ENQUÊTE PUBLIQUE

Enquête publique unique en
vue de la réalisation du Bou-
levard Urbain Sud sur la
commune de Marseille, por-
tant sur l'utilité publique, la
mise en compatibilité subsé-
quente du PLU de la com-
mune de Marseille et
l'autorisation requise au titre
des articles L.214-1 à L.214-
6 du code de l'environnement

Enquête du 7 octobre au 6 novembre 2015 - N°E15000092/13 - Arrêté 2015-18

Rapport d'enquête - Conclusions et avis

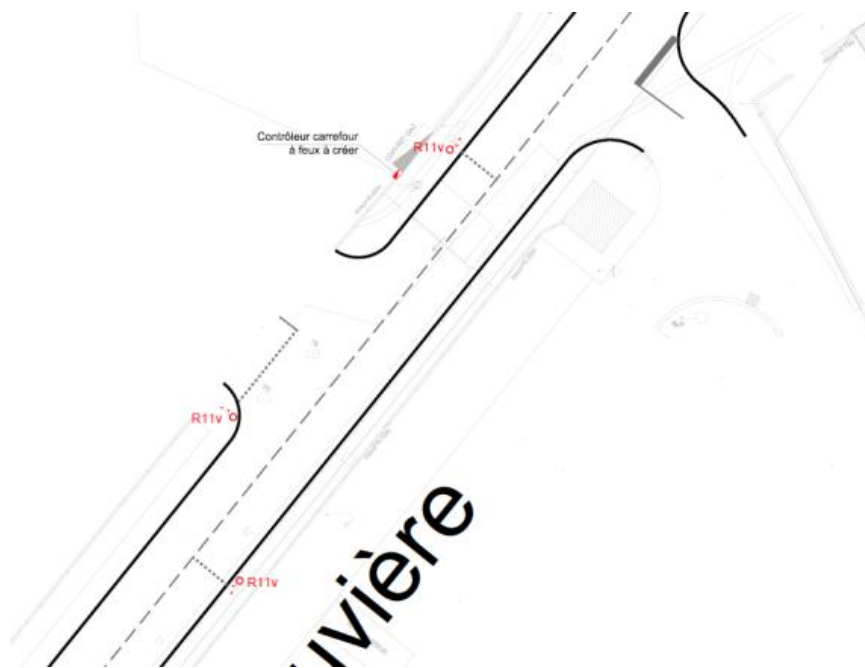
Le principe retenu est une gestion à feux de la sortie du centre, avec une phase de feux « repos » où les feux seront verts sur les deux sens de la rue Fauvière et le feu au rouge sur la sortie du centre. Le feu en sortie du centre passerait au vert uniquement sur appel, grâce à une boucle de

détection des véhicules sortant du centre. Les lignes de feux seront suffisamment espacées pour tenir compte des manœuvres des semis sur la rue Fauvière (cf. extrait de plan ci-après).

La position du portail d'accès au centre des impôts de la rue Fauvière sera étudiée en concertation avec la DGFP afin qu'elle permette aux semis d'attendre l'ouverture du portail sans entraver la circulation rue Fauvière.

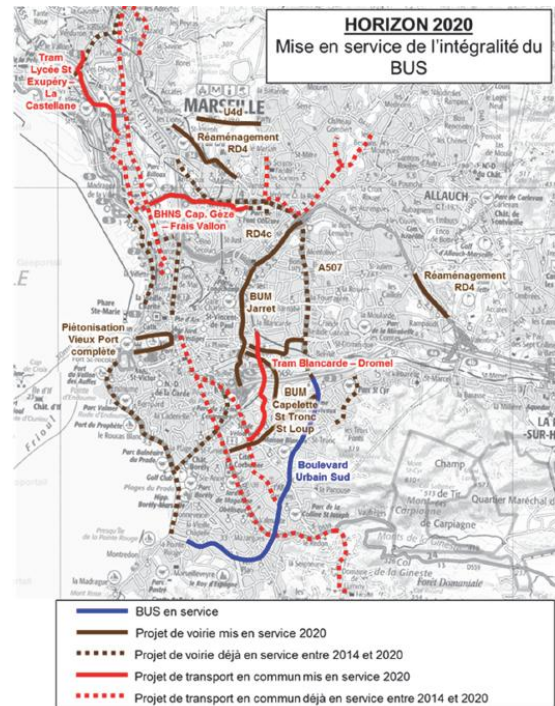
En outre, le seuil de la demande d'une 2X2 voies est estimé entre 25 000 et 30 000 uvp/jour (seuil communément utilisé dans les études de trafic).

Le Tome C2 indique en page 348 que le BUS supportera des volumes de trafic allant de 13 000 à 50 000 UVP / jour selon les tronçons :

- 50 000 uvp/jour pour la section en tranchée couverte et les échanges dénivelés entre l'échangeur Florian et la Rue François Mauriac,
- entre 33 000 et 45 000 uvp/jour pour la section à 2x2 voies entre la Rue François Mauriac et le Chemin de la Colline Saint Joseph,
- entre 18 000 et 22 000 uvp/jour pour la section à 2x1 voies entre le Chemin de la Colline Saint Joseph et l'Avenue De Lattre de Tassigny,
- entre 20 000 et 22 000 uvp/jour sur la section à 2x1 voies entre l'Avenue De Lattre de Tassigny et l'Avenue de la Soude,
- entre 13 000 et 15 000 uvp/jour sur la section à 2x1 voie entre l'Avenue de la Soude et la Pointe Rouge.

Figure 266 - Evolution des trafics en HPS 2020 avec et sans le BUS (Source : Modèle de trafic de Marseille - Réalisation Egis France)

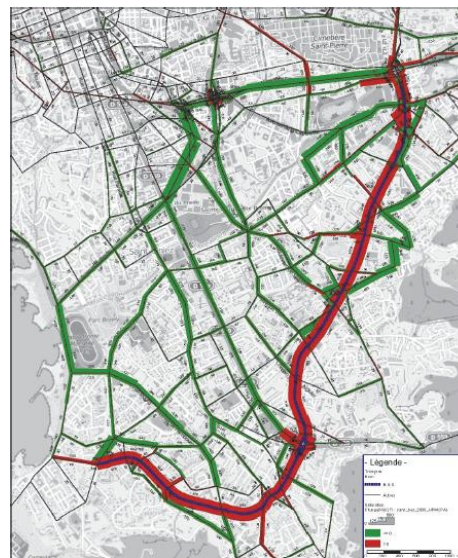
Il est précisé dans le chapitre 2.9.2 de la pièce C2 « Caractéristiques des déplacements » que la part des modes alternatifs à la voiture est réduite mais présente un fort potentiel de report vers les TC (transports en commun) et les modes doux (vélos et piétons).

L'essentiel des carrefours, dont le niveau de charge est supérieur à 85%, se situe dans la moitié Nord de l'itinéraire du BUS :

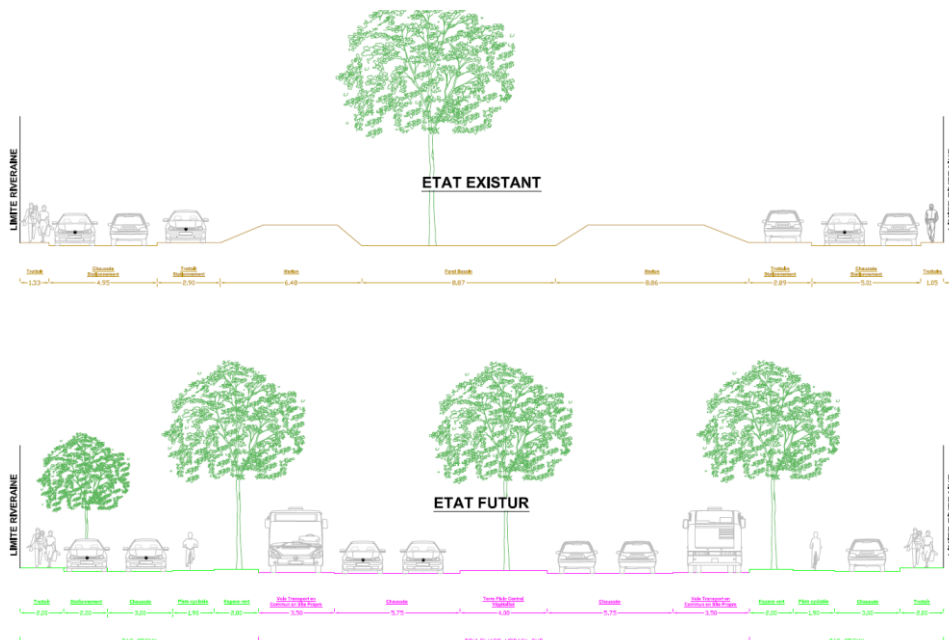
Cette solution avait été envisagée lors des études de faisabilité du BUS, sans toutefois se fonder sur des études de trafic précises.

En phase AVP, et lors de la constitution du dossier DUP, les études de circulation ont été affinées d'une part par le CEREMA (ex CETE), d'autre part, par le maître d'œuvre, sur la base de comptages réalisés en 2011 et 2014 et sur la base de l'enquête ménage de 2009.

Ces études ont mis en évidence qu'une section à 2 x 1 était suffisante pour permettre un écoulement fluide du trafic entre l'avenue De Lattre de Tassigny et le chemin de la colline St Joseph, mais qu'au-delà une section à 2 x 2 voies était nécessaire.

Extraits du SCOT MPM DOG p13

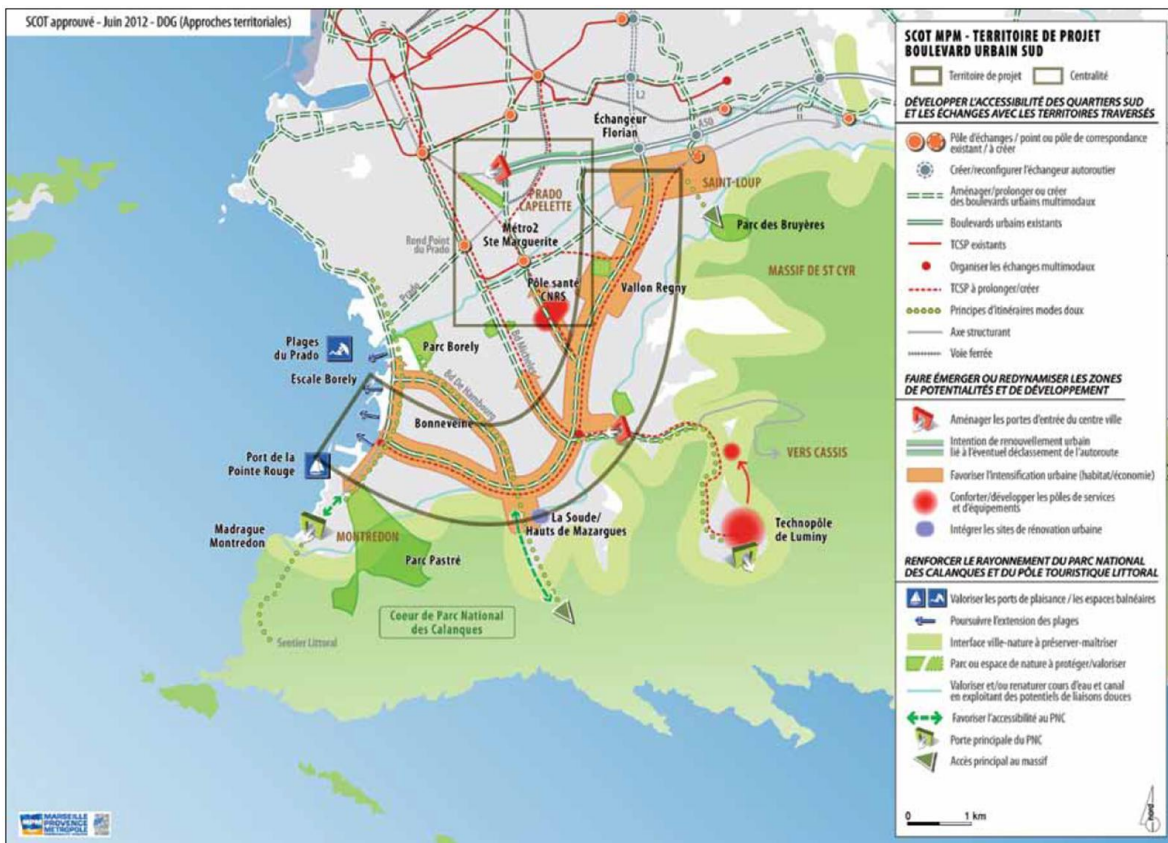
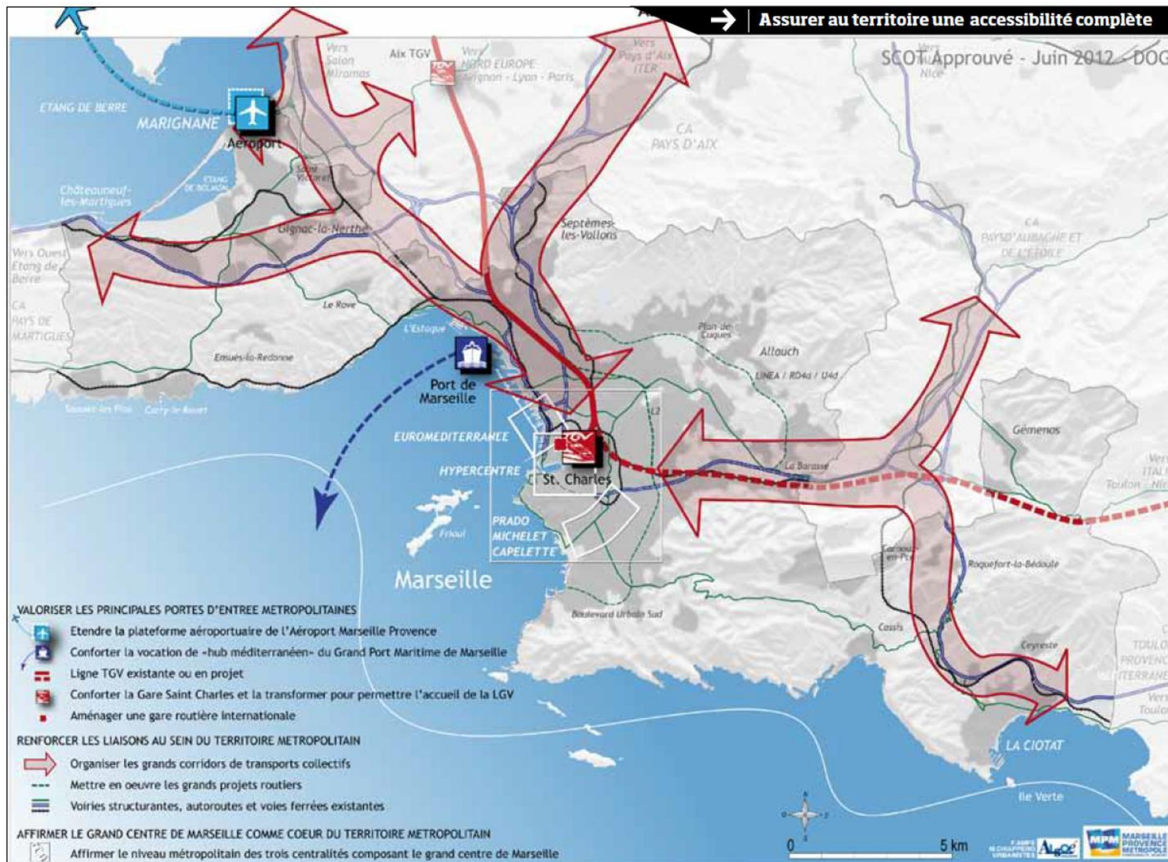
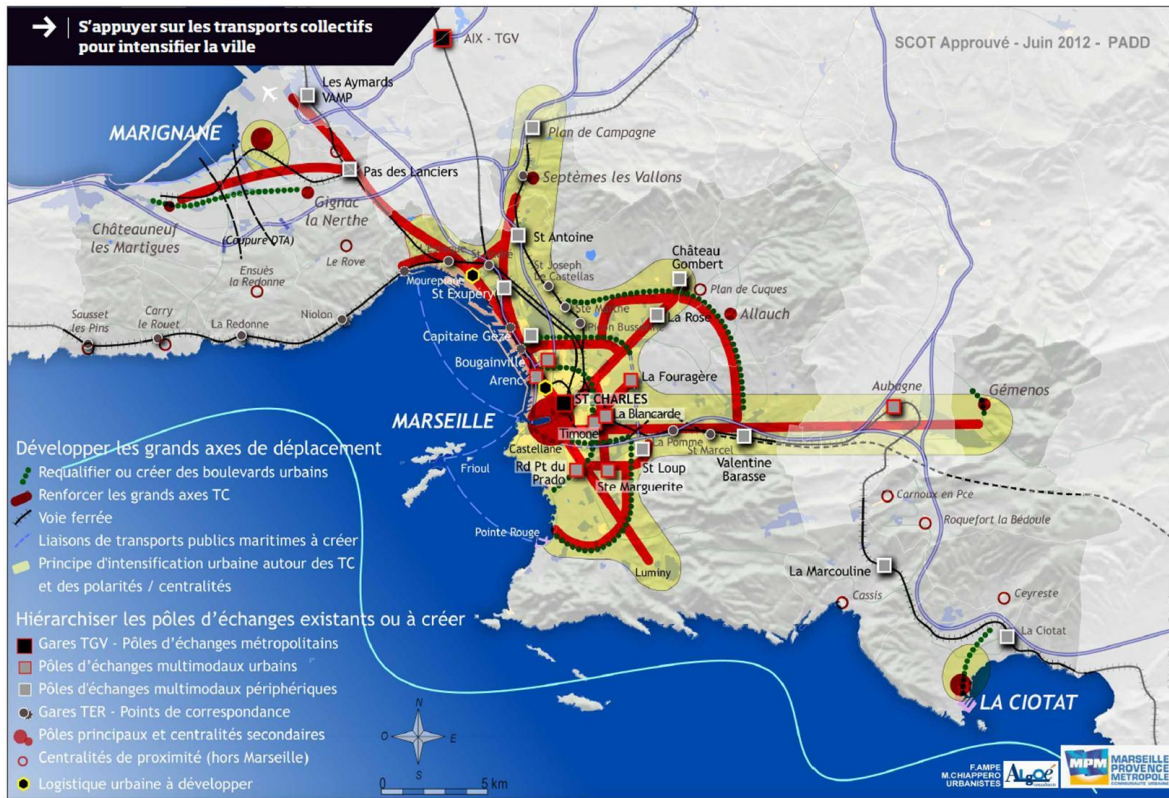
SCOT - DOG	Remarques du collectif 13encolair	Réponse de la Communauté Urbaine Marseille Provence Métropole
ligne, billettique et tarification ;		
<p>5. Construire une ville des proximités 5. 3. Renouveler les identités locales par la qualité urbaine c) Qualifier les espaces publics</p>		
<p>P111 – R1 Chercher à conserver les boisements intéressants dans les opérations nouvelles ;</p>	<p>NON</p>	<p>Se reporter aux réponses aux questions du thème 5 sur les arbres, espaces verts, faune/flore Le projet recherche le maintien en place du maximum d'arbres matures (cèdres du parc de la Mathilde, platane au droit de Florian, cyprès de la maison de retraite du vallon de Toulouse, boisement de pins de Delattre de Tassigny). Les tracés des pistes cycles et des cheminements piétons contournent si possible le patrimoine végétal existant. L'altimétrie de l'aménagement s'adapte autant se faire que peut au niveau des collets des arbres et une série de prescriptions (protection du système racinaire, élagage préventif, mise en place de tuteurs...) sera intégrée au cahier des charges des entreprises titulaires du marché aménagement paysagers.</p> <p>Comme précisé dans l'étude d'impact, au niveau du parc du Roy d'Espagne, le profil a été réduit, les emprises routières ont été optimisées pour préserver au maximum la pinède. Pour l'insertion les cheminements modes doux, les ouvrages de raccord au nivellement (le Boulevard Urbain Sud peut se trouver en déblai ou en remblai par rapport au terrain naturel) tels que des talus et/ou des murs, toutes les solutions techniques seront mises en œuvre pour minimiser l'impact du projet sur les arbres. Ces éléments seront précisés dans les phases ultérieures du projet.</p> <p>Au niveau du Parc de la Mathilde, à noter que le projet reste dans les limites de l'emplacement réservé au PLU. Au stade actuel des études, le projet prévoit de restituer les espaces de promenade et les grandes pelouses qui architecturent le parc existant.</p> <p>La conservation des arbres existants sera optimisée lors de la phase travaux si des possibilités de sauvegarde supplémentaires apparaissent. De plus, rappelons que certains secteurs sont actuellement dépourvus d'arbres, le projet permettra l'implantation de différents individus, améliorant le cadre de vie (quartier Saint Loup par exemple).</p>

<p>P111 – R5 Porter une attention particulière à la qualité des espaces extérieurs : la distinction entre espace public et espace privé fera l'objet d'une réflexion dans les opérations d'aménagement sous l'angle de la sécurité, du lien social, de l'identification que leur qualité et leur articulation peuvent apporter.</p>		<p>Comme précisé dans la pièce C2 p335, le traitement architectural des limites entre la nouvelle voie BUS et les parcelles publiques ou privées s'adaptent à l'existant. Ils se déclinent selon l'ambiance des secteurs traversés. Les clôtures seront précisées dans les phases ultérieures de conception lors des études de PROJET, en concertation avec les copropriétés concernées.</p>

La Commission d'enquête prend acte des réponses apportées par la Communauté Urbaine Marseille Provence Métropole aux questions soulevées par le Collectif 13ENCOLAIR à propos de la nécessité de saisie de la commission nationale du débat public et de la possible incompatibilité du projet avec le SCoT.
